CANNES

Modification n°1 du PLU

1.F. RAPPORT DE PRESENTATION

Juillet 2021

D.1.5. MODIFICATIONS DE HAUTEURS ET AJOUT D'ESPACES VERTS

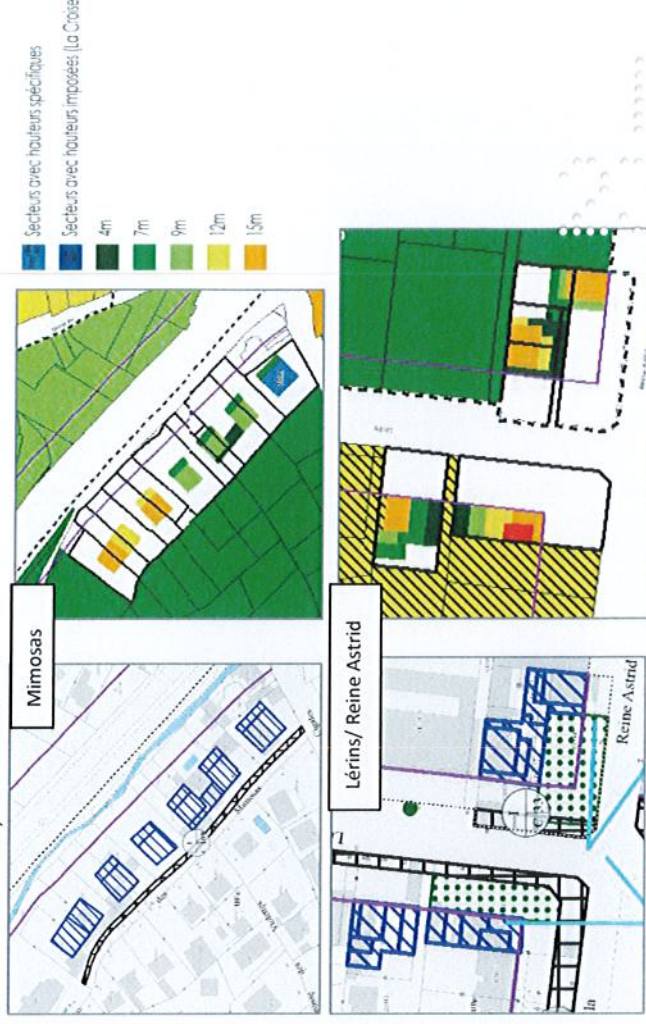
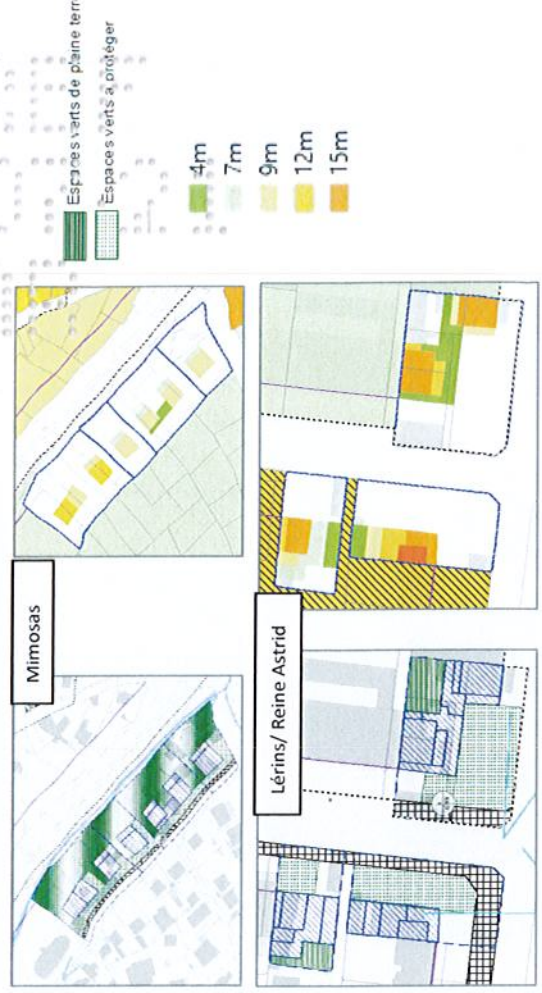
La réflexion s'est affinée sur ces 3 secteurs de plan de masse, avec de très légères modifications de hauteurs, ainsi que l'ajout d'espaces verts de pleine terre ainsi que des espaces verts à protéger.

- la modification du plan de zonage réglementaire,
- l'actualisation de la carte des hauteurs.

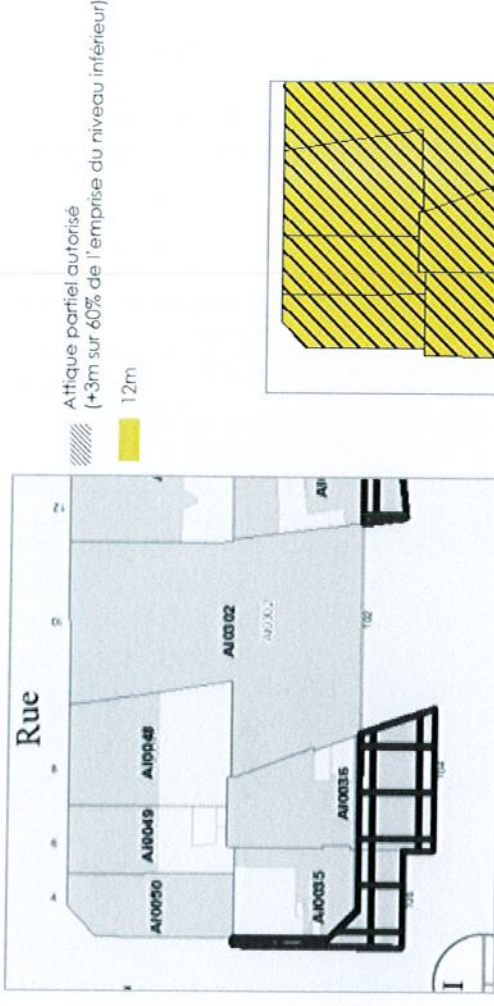
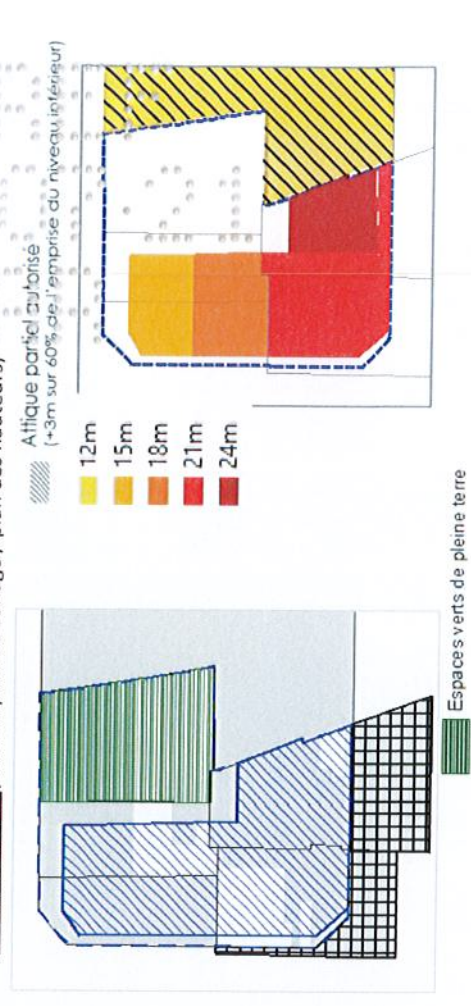
Cette opération doit également prendre en compte le P.A.C.P.P.R.I notifié par le préfet le 10 mars 2020.

En conséquence, il y a lieu d'inscrire un plan de masse adapté au contexte spécifique de cet îlot afin d'assurer une intégration urbaine harmonieuse.

- inscrire le nouveau plan de masse ci-contre sur le plan de zonage réglementaire, en intégrant les polygones constructibles et les espaces verts de pleine terre à créer,
- actualiser la carte des hauteurs.

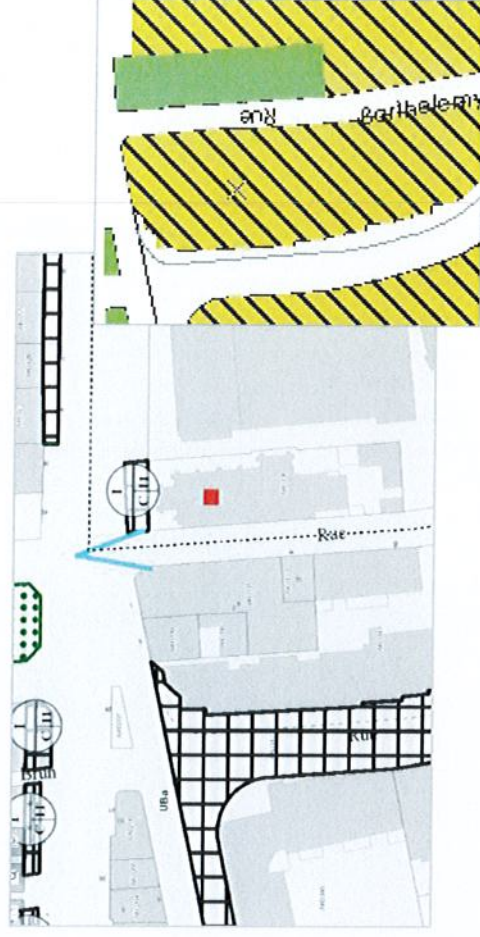
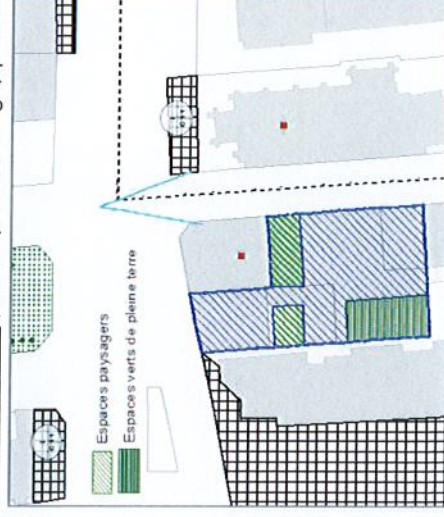
L'îlot situé en entrée du cœur du quartier de la Bocca, présente un bâti pour partie peu qualitatif et une échelle urbaine inadaptée au regard du contexte avoisinant. Il est donc souhaitable d'envisager son évolution qui par ailleurs favorisera d'une part le développement de l'offre de logements sur la commune et d'autre part, l'amélioration de la perméabilité des sols au regard du futur P.P.R.I

En conséquence, il y a lieu d'inscrire un plan de masse adapté au contexte spécifique de ces parcelles afin d'optimiser la qualité urbaine et paysagère pour les habitants futurs et voisins actuels.

- inscrire le nouveau plan de masse ci-contre en intégrant les polygones constructibles, l'espace vert paysager et l'espace vert de pleine terre à créer,
- actualiser la carte des hauteurs.
